改善箇所説明図

基準不適合発生箇所

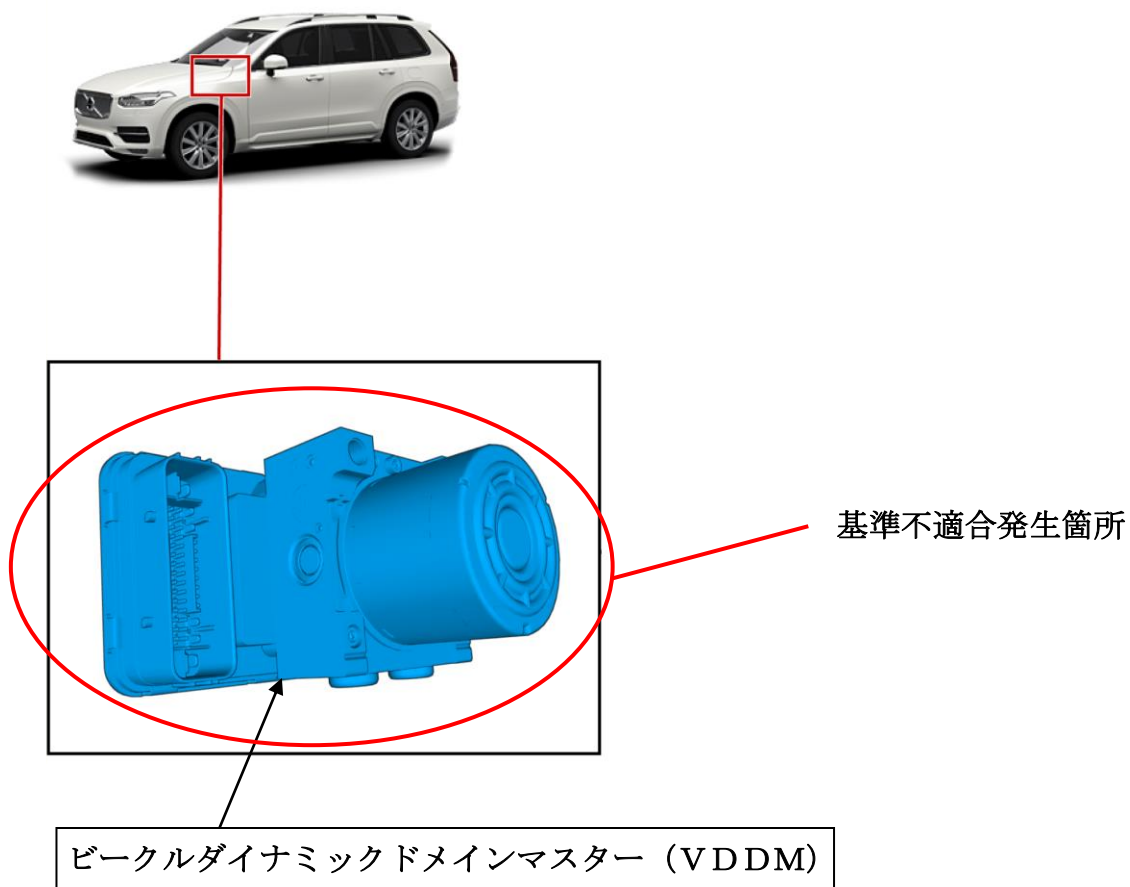
制動装置の制御を行うコントロールモジュール(VDDM)と車両のシステム管理を行うコントロールモジュール(CEM)において、プログラムが不適切なため、駐車状態からのエンジン始動時にCEMとVDDM間で通信ができないことがある。そのため、CEMがVDDMの不具合と検知しパーキングブレーキ警告灯を点灯して、エンジンが始動できなくなるおそれがある。

全車両、コントロールモジュールのプログラムを対策プログラムに書き替える。

運転者席側ドア開口部のドアストライカー付近に外—2471 のステッカーを貼付する。
